เรื่อง ลงนามในสัญญาจ้าง (ฉบับแก้ไขเพิ่มเติม ครั้งที่ ๒)

สัญญาจ้างก่อสร้าง

(ฉบับแก้ไขเพิ่มเติม ครั้งที่ ๒)

โครงการปรับปรุงถนนลาดยางแอสฟัลต์คอนกรีต สาย ขก.ถ1-0016

ผังบริเวณแสดงรายละเอียดหินคลุกถมบดอัดแน่นยกระดับถนน

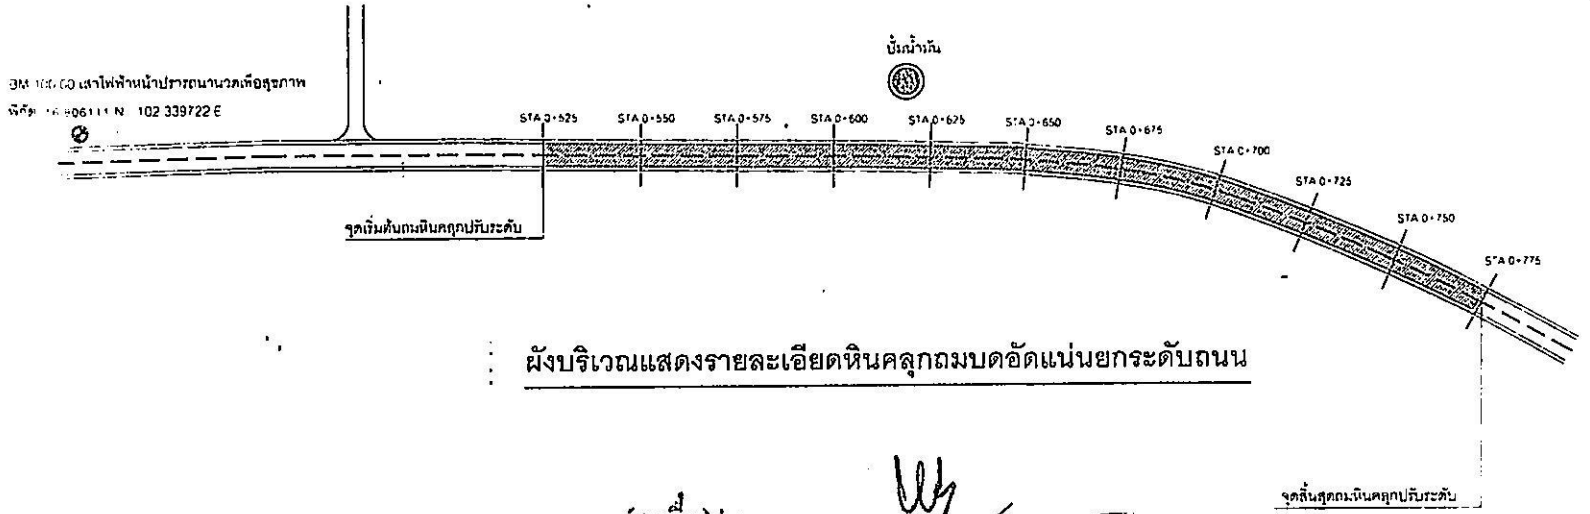
๑. เหตุแห่งการแก้ไขสัญญา เนื่องจาก การดำเนินงานก่อสร้าง ช่วง กม. ที่ ๒+๒๗๕ ถึง กม. ที่ ๒+๘๒๕ ด้านขวาทาง ระยะทางรวม ๕๕๐ เมตร ได้มีการก่อสร้างรางระบายน้ำคอนกรีตเสริมเหล็ก ของเทศบาลตำบลหนองนาคำ เป็นเหตุให้ความกว้างของผิวจราจรช่วงดังกล่าวสามารถดำเนินการได้เพียง ๗.๐๐ เมตร ส่งผลให้ไม่สามารถดำเนินการก่อสร้างตามแบบรูปรายการที่กำหนดในสัญญาจ้างได้ ดังนั้น เพื่อประโยชน์ของทางราชการ อีกทั้งยังเป็นการบริการสาธารณะให้แก่ประชาชน ที่ใช้สัญจรเส้นทางดังกล่าว จึงได้ทำการตรวจสอบพื้นที่ช่วงสิ้นสุดโครงการแล้วพบว่ายังมีพื้นที่ที่สามารถดำเนินการต่อจากจุดสิ้นสุดโครงการเดิม ขนาดกว้าง ๗.๐๐ เมตร ยาว ๘๓.๐๐ เมตร เพื่อให้การดำเนินงานเป็นไปตามเงื่อนไขในสัญญา จึงต้องทำการแก้ไขแบบรูปรายการงานก่อสร้าง

ปรับปรุงถนนลาดยางแอสฟัลต์คอนกรีต ขนาดผิวจราจรกว้าง ๗.๐๐ เมตร - ๘.๐๐ เมตร ยาว ๕,๕๕๓ เมตร หนา ๐.๐๔ เมตร หรือมีพื้นที่ลาดยางไม่น้อยกว่า ๔๓,๓๘๓.๕๐ ตารางเมตร พร้อมตีเส้นจราจร พร้อมติดตั้งป้ายประชาสัมพันธ์โครงการ รายละเอียดตามประมาณการงานก่อสร้าง และตามแบบแปลนที่องค์การบริหารส่วนจังหวัดขอนแก่นกำหนด
